HAARLEMSE BOMENWACHTERS HP 2019-10-24

Commissie Ontwikkeling 31 oktober 2019

< bomen eigendom van de gemeente

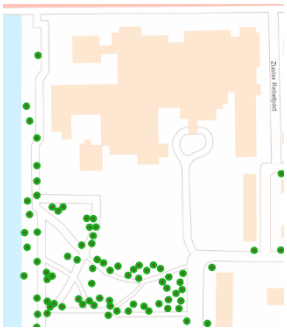
Agendapunt 15 Nieuwbouw Sint Jacob Boerhaave geen groenparagraaf
In de startnotitie staat wel met zoveel mogelijk behoud van de bestaande bomen.
Advies: Er is geen QuickScan flora en fauna en groenparagraaf die aangeeft hoeveel bomen, van welke kwaliteit waar staan en of ze bedreigt worden door de ontwikkeling. Verplicht de ontwikkelaar de gebouwen zodanig te plaatsen dat de gezonde bomen behouden worden. Verplicht de ontwikkelaar tot het maken van een GPS in meting en inventarisatie van de levensduur van de bomen. Bomen met een levensduur korter dan 5 jaar kunnen waarschijnlijk als verloren worden beschouwd. De andere bomen kunnen, afhankelijk van de situatie, waarschijnlijk met levensduur verlengende maatregelen weer vitaal gemaakt worden. Verplicht een QuickScan flora en fauna en een inrichting van het terrein die rekening houdt met de gewenste functie van de aanliggende ecologische verbindingszone van de Amerikavaart. Kijk voor de ontwikkeling eerst naar de openbare ruimte; waar is ruimte voor groen, water, (langzaam) verkeer. Kijk daarna pas naar de ruimte die overblijft voor invulling van woningbouw.
